监理工程师通知回复单

工程名称：平陆县 100MW 农光互补光伏发电项目

编号：SPEC-JLTZHF-PL-075

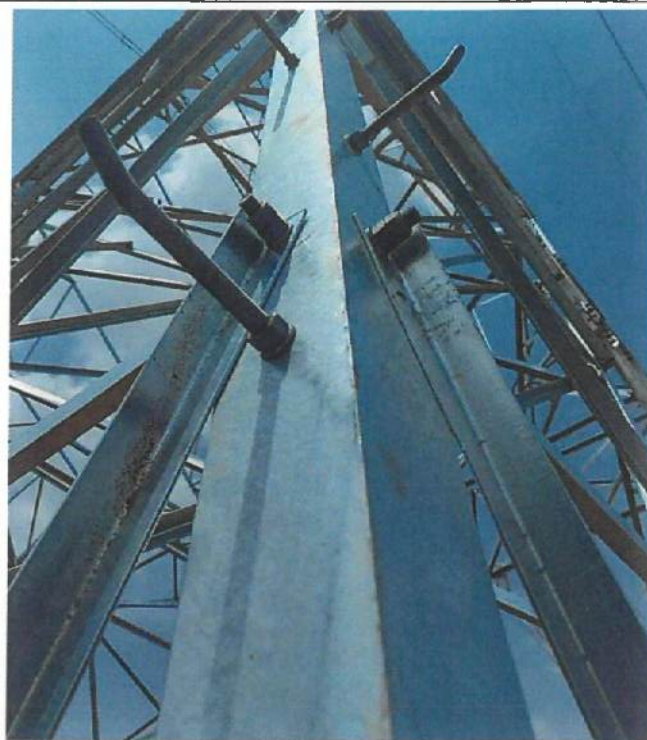
1、送出 G32 塔基缺少防盗帽，螺栓过短

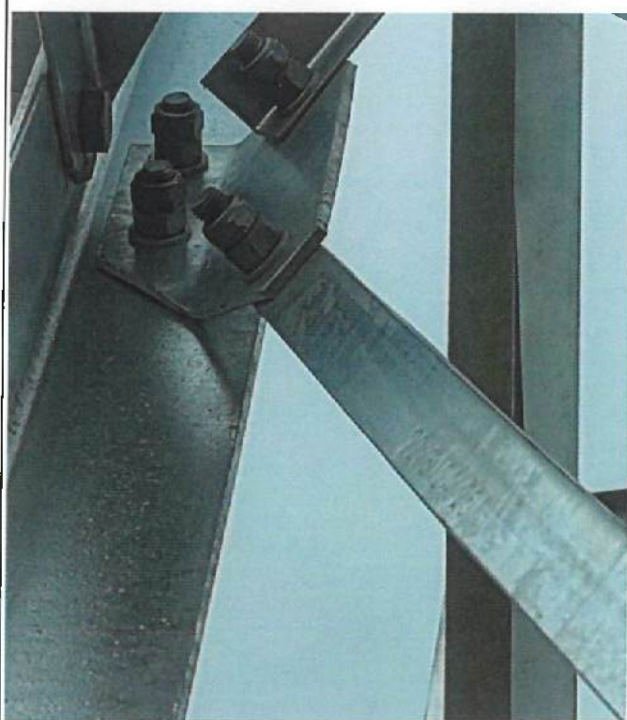
2、送出 G32 缺少垫片

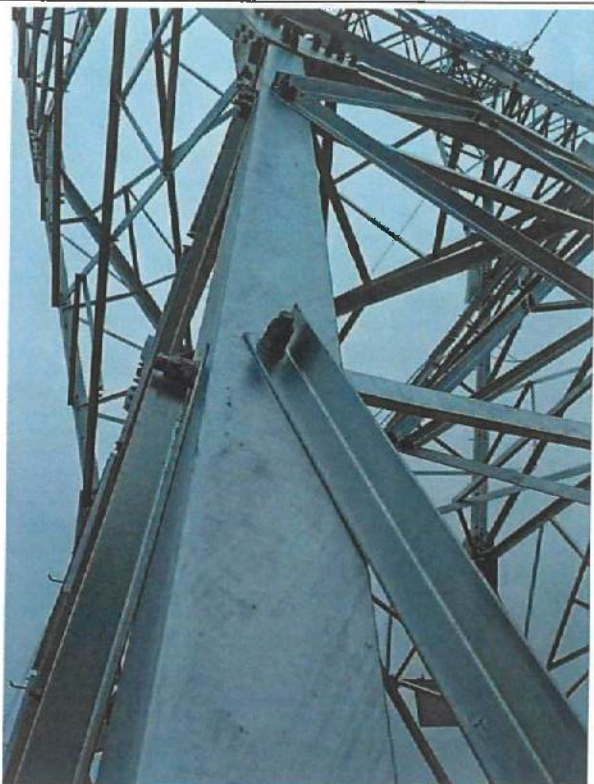
3、送出 G31 缺少防盗帽

4、送出 G31 缺少防盗帽

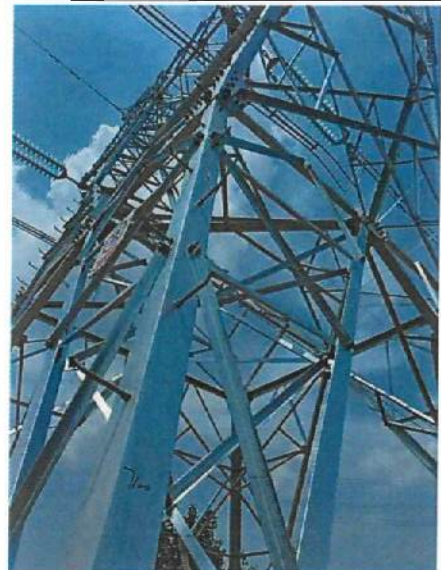
5、送出 G30 塔基缺少防盗帽

6、送出 G29 塔基螺栓过短，需更换

7、送出 G29 塔基缺少螺栓，缺少防盗帽

8、送出 G24 保护帽需重做

9、送出 G30 防盗帽未拧紧

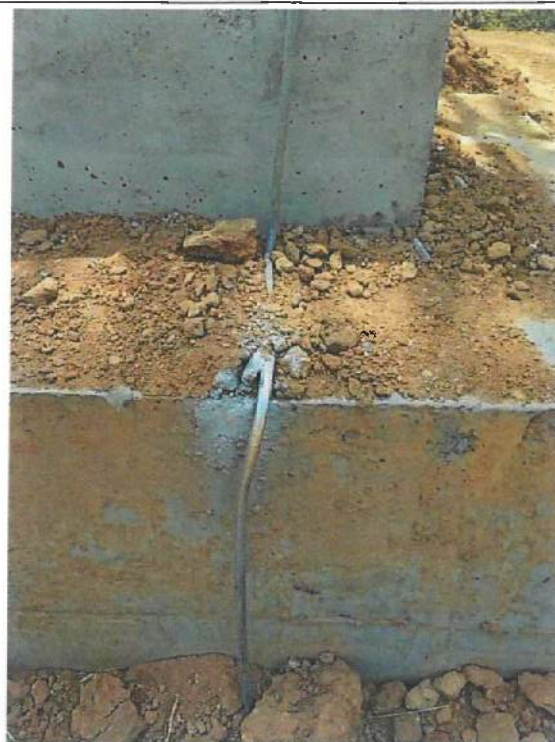
10、送出 G29 塔基防盗帽未拧紧

11、送出 G29 塔基缺少防盗帽

12、送出 G29 塔基防盗帽未拧紧

13、送出 G27 螺栓过短，需更换

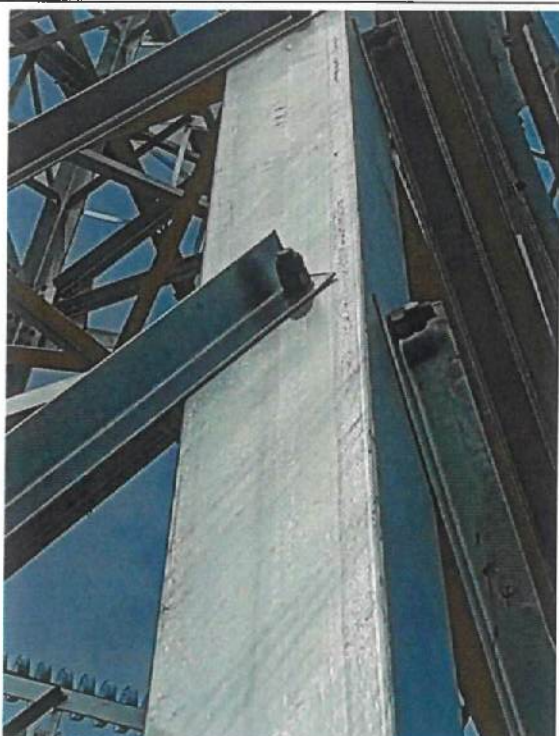
14、送出 G26 缺少防盗帽

15、送出 G26 塔基螺栓过短，需更换

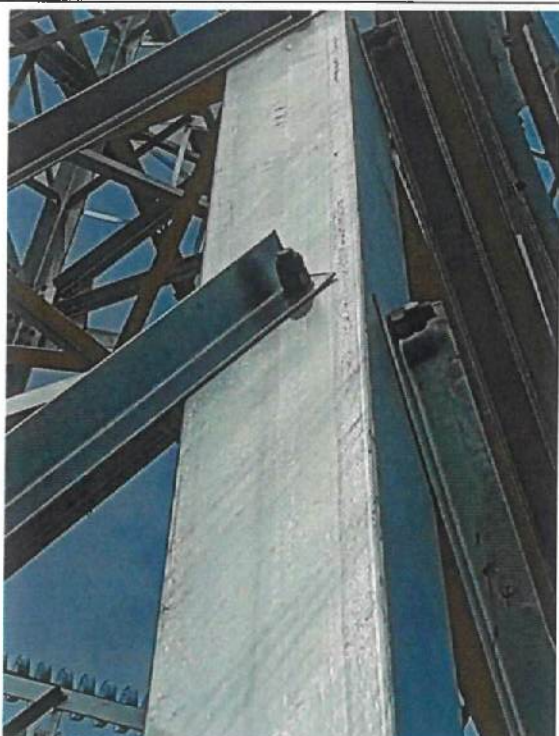
16、送出 G26 接地线需加强防腐

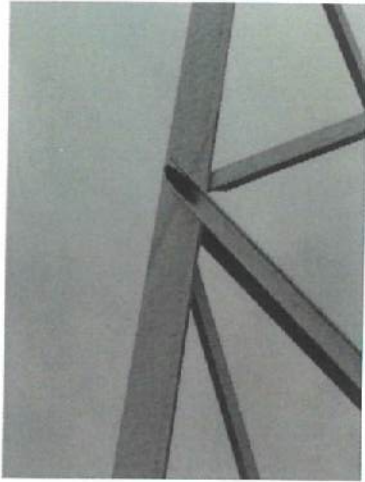
17、送出 G25 塔基缺少螺帽

18、送出 G25 塔基螺母未拧紧
